KONFERENČNÍ PROJEDNÁNÍ PŘIPOMÍNEK

ZÁPIS Z KONFERENCEČNÍHO PROJEDNÁNÍ PŘIPOMÍNEK

Akce: Modernizace trati Kladno (včetně) - Kladno-Ostrovec (včetně)

Investor: Správa železnic, státní organizace

SO 06-40-03

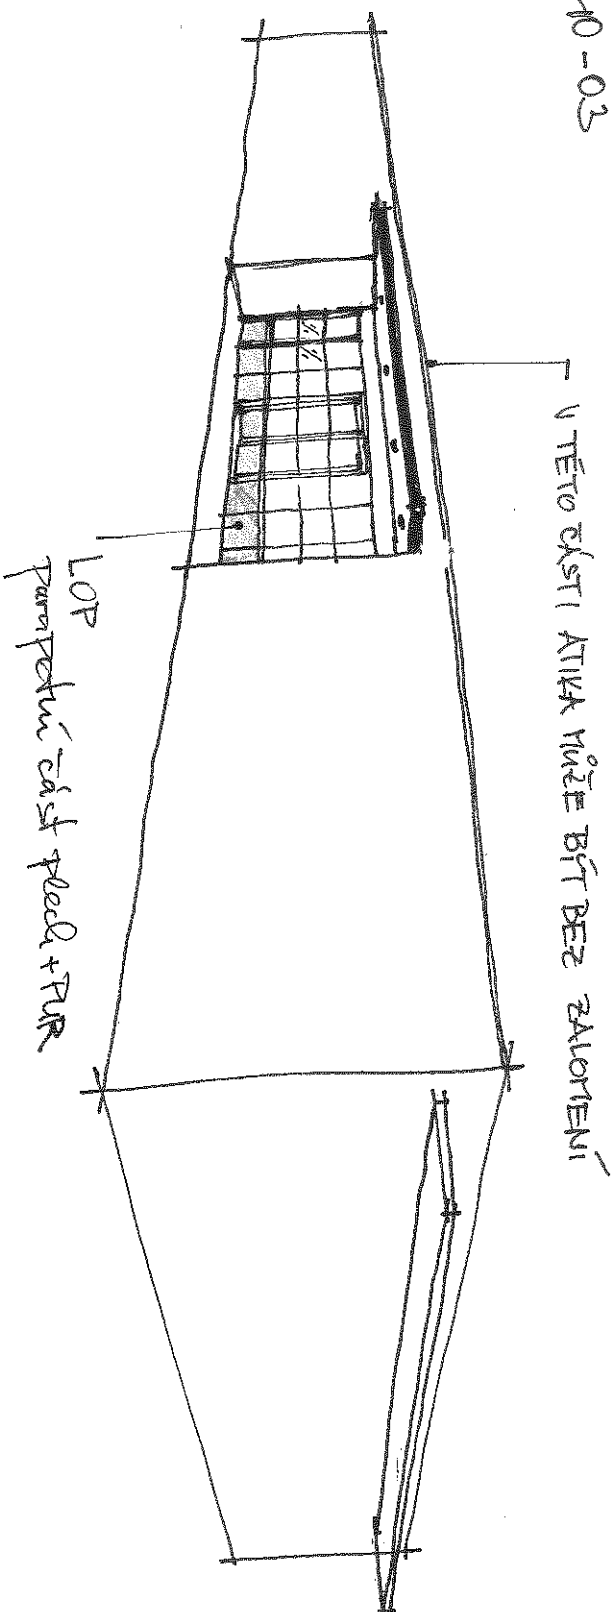
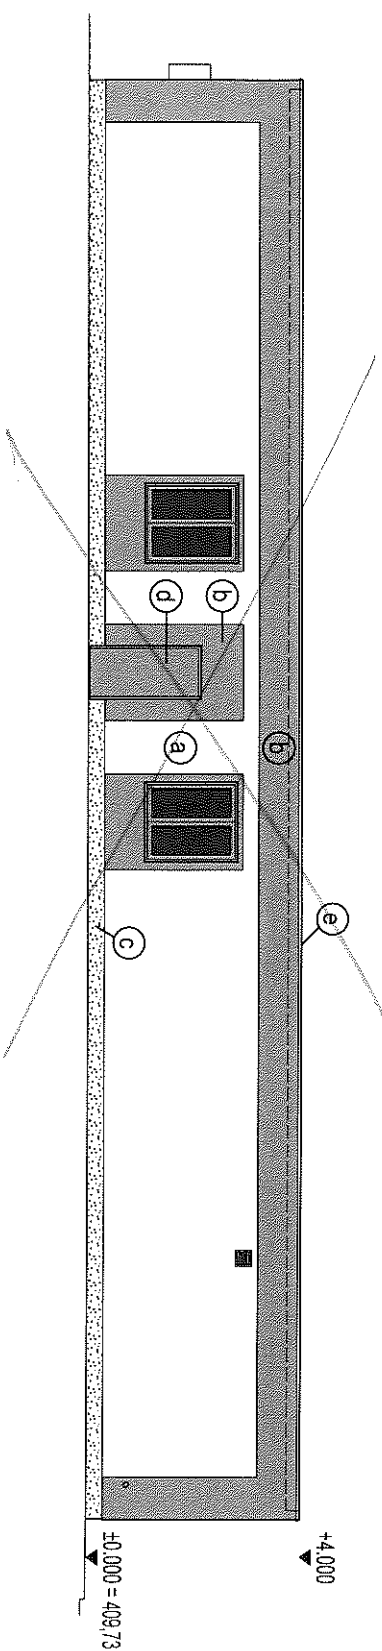
PROČ SE DVERE OTEVÍRAJÍ VENZ?
ZASTÍVNĚNÍ

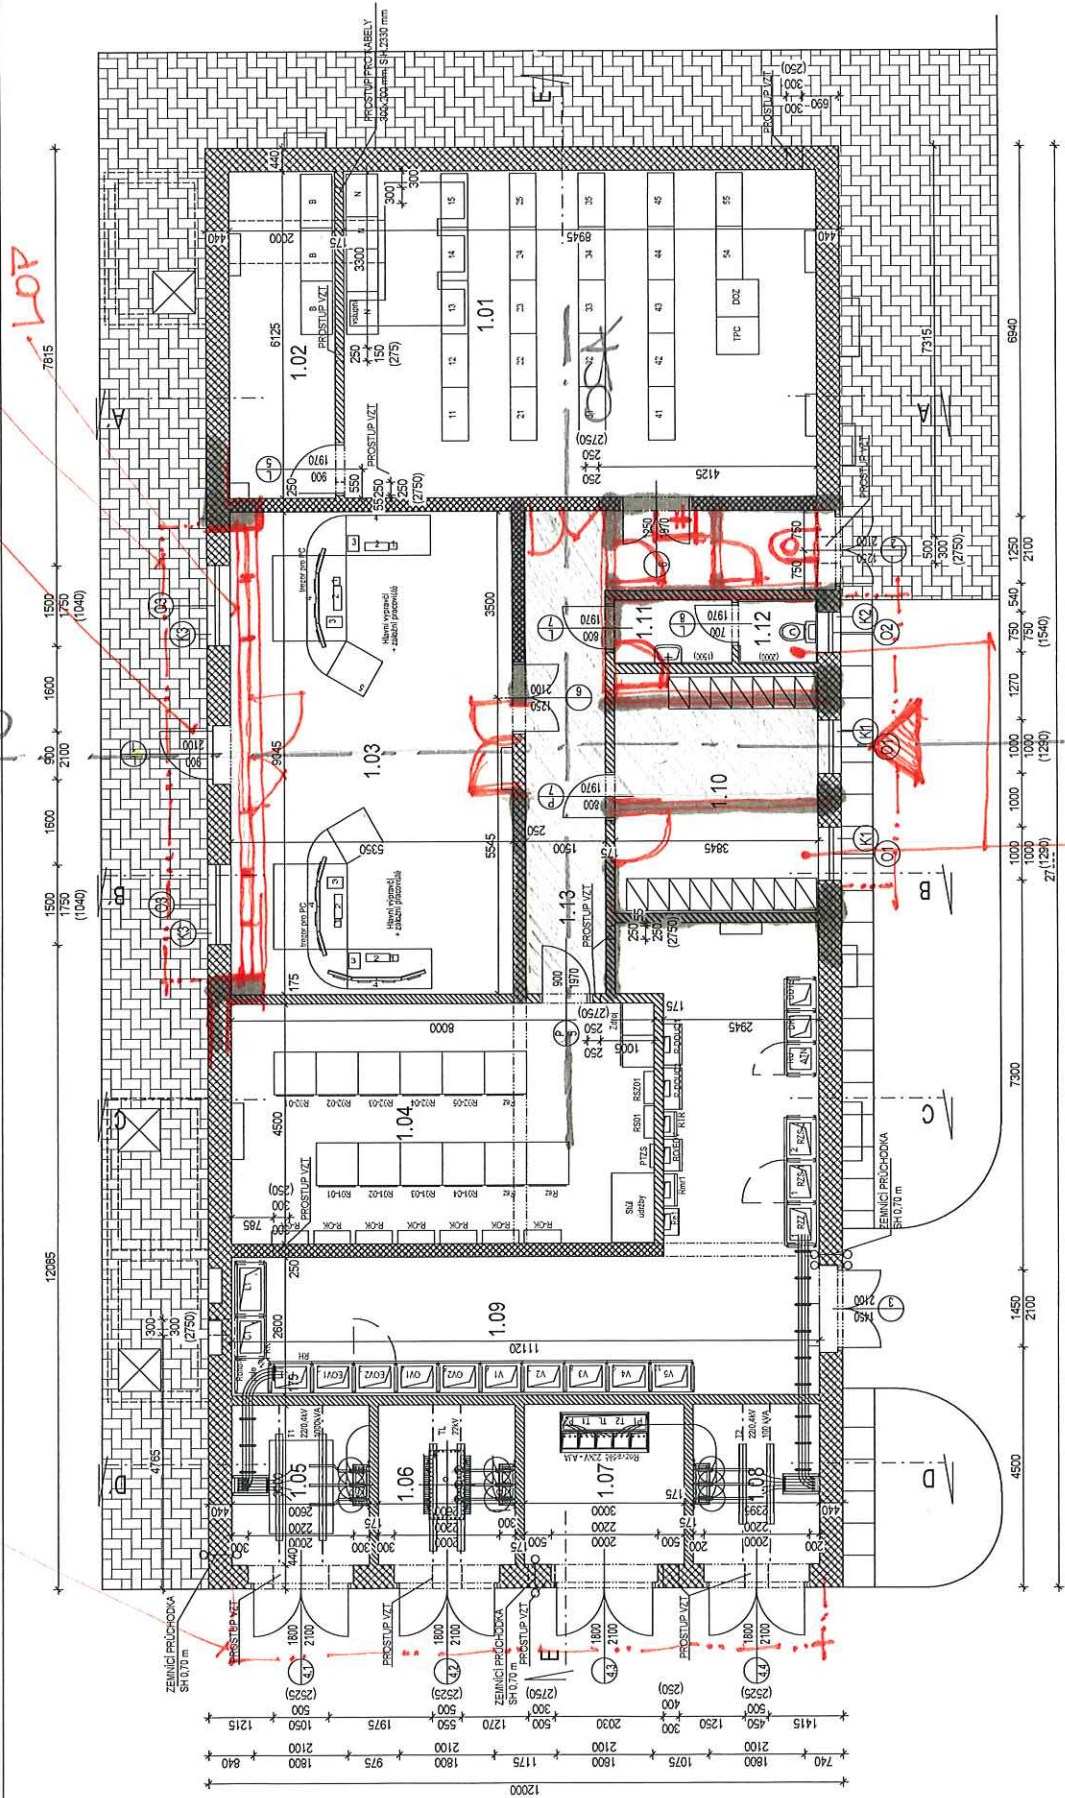
- DOPLNIT ZASTÍRNĚNÍ NAD USTUPY DO TS

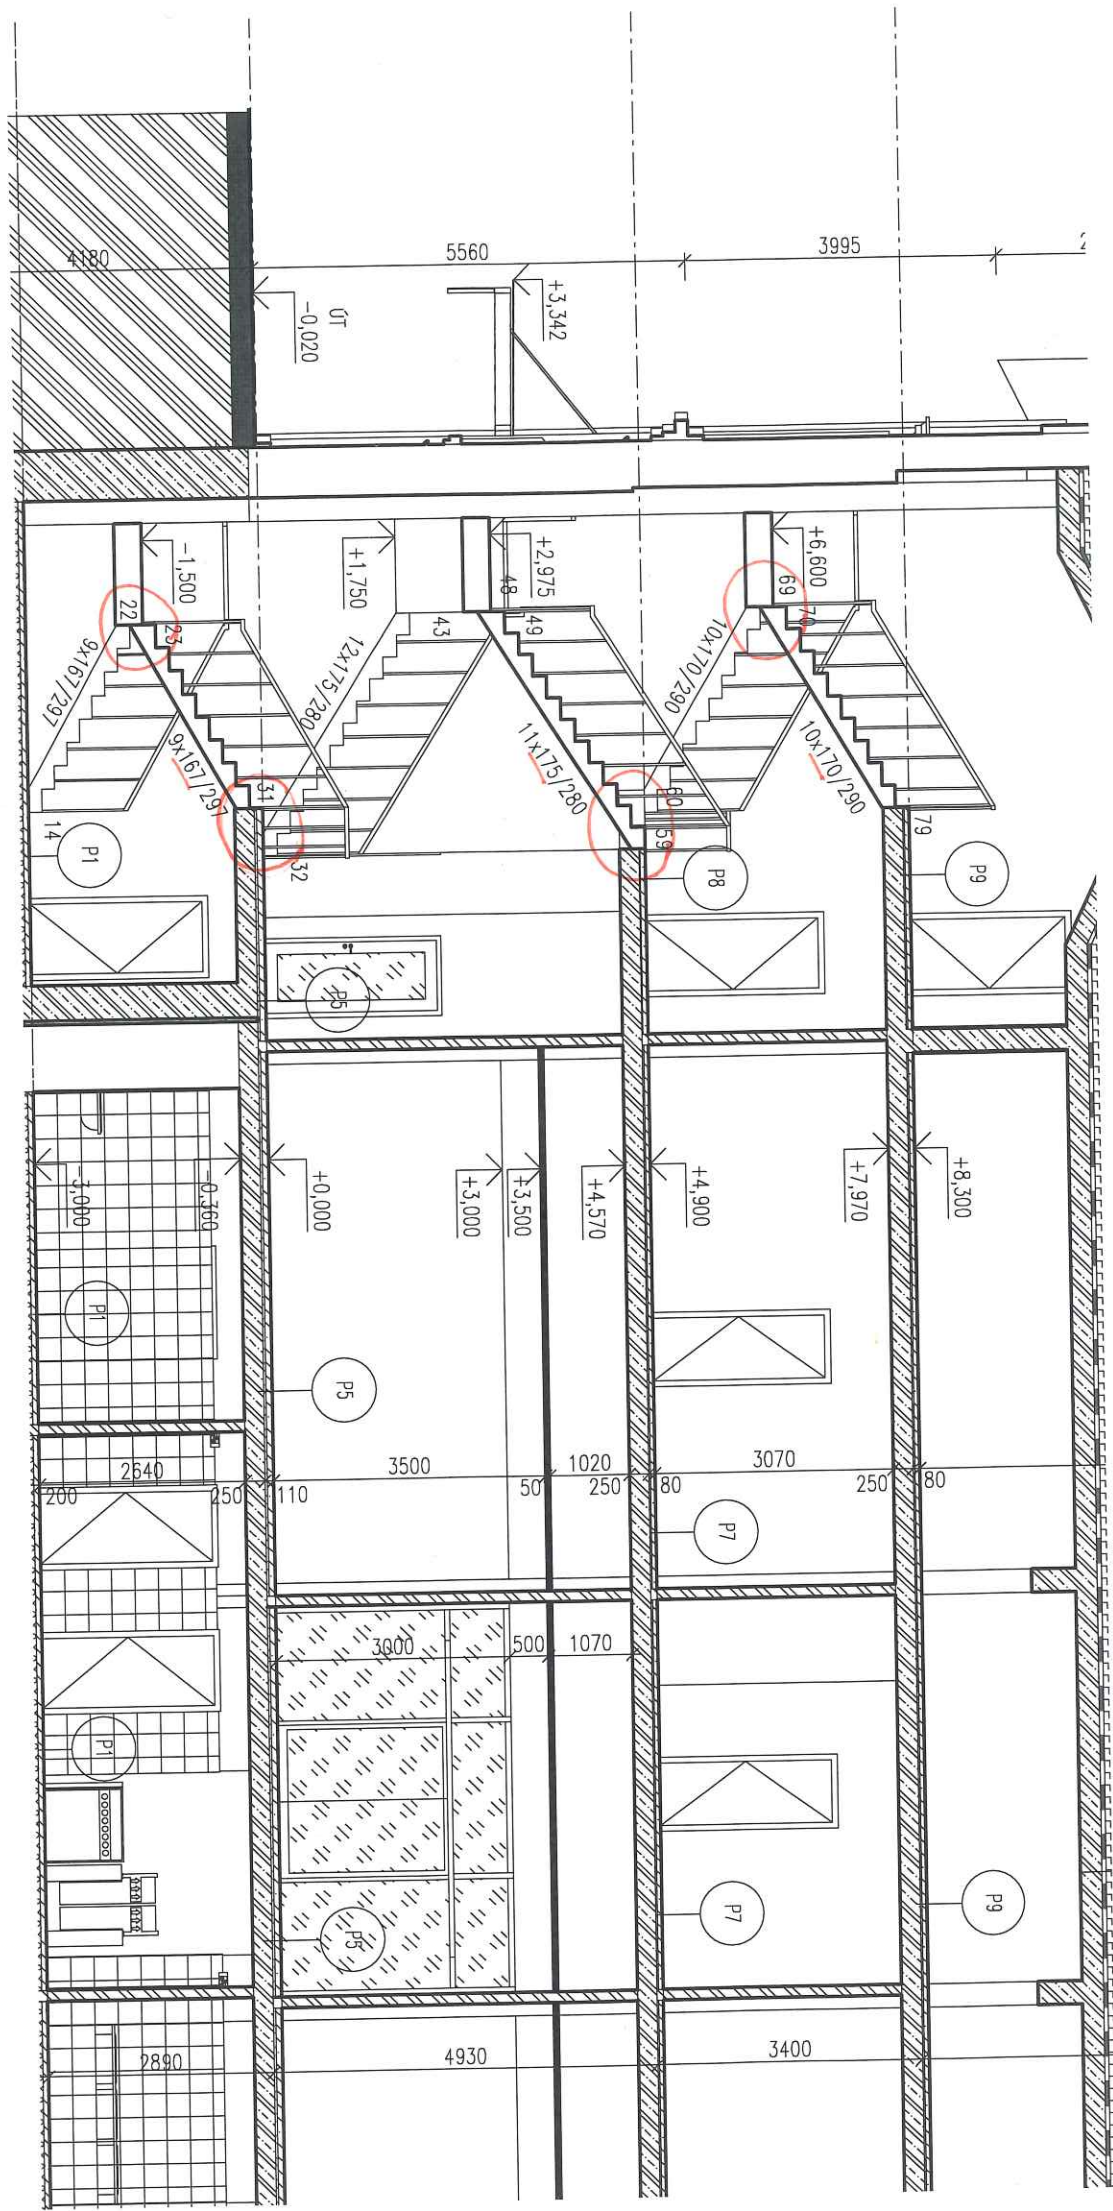
Wc u hlavní budovy postavi

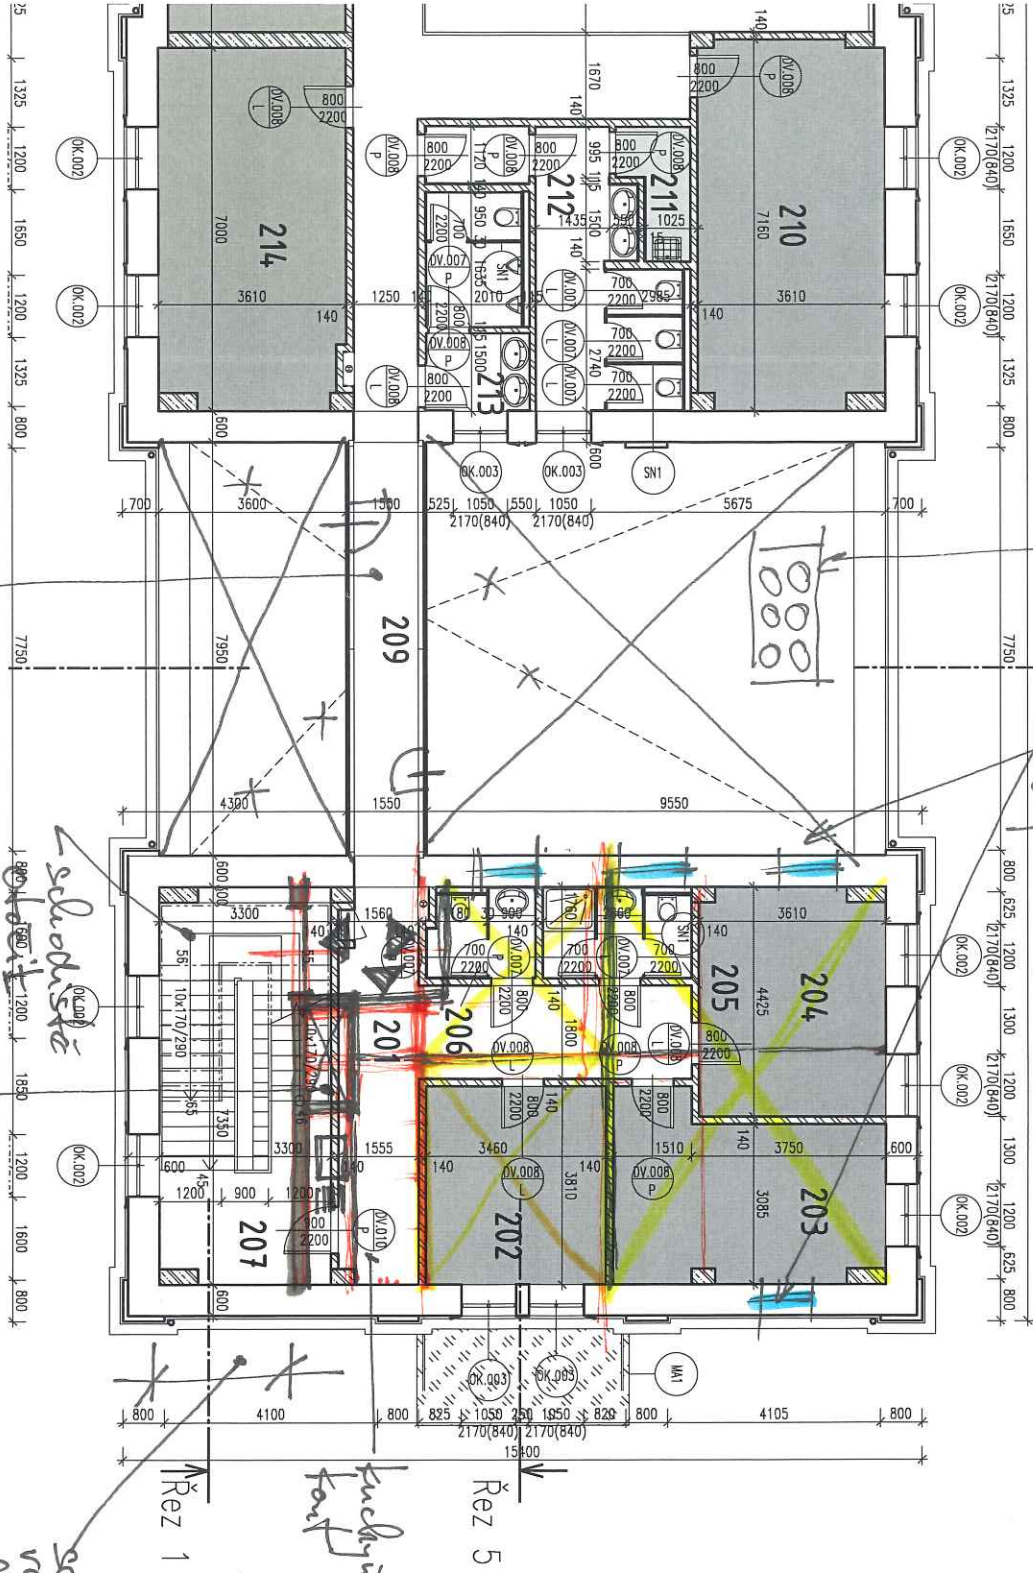
chladiče stropní
doplnění oken

Pallaha předěli střechu na 2 části
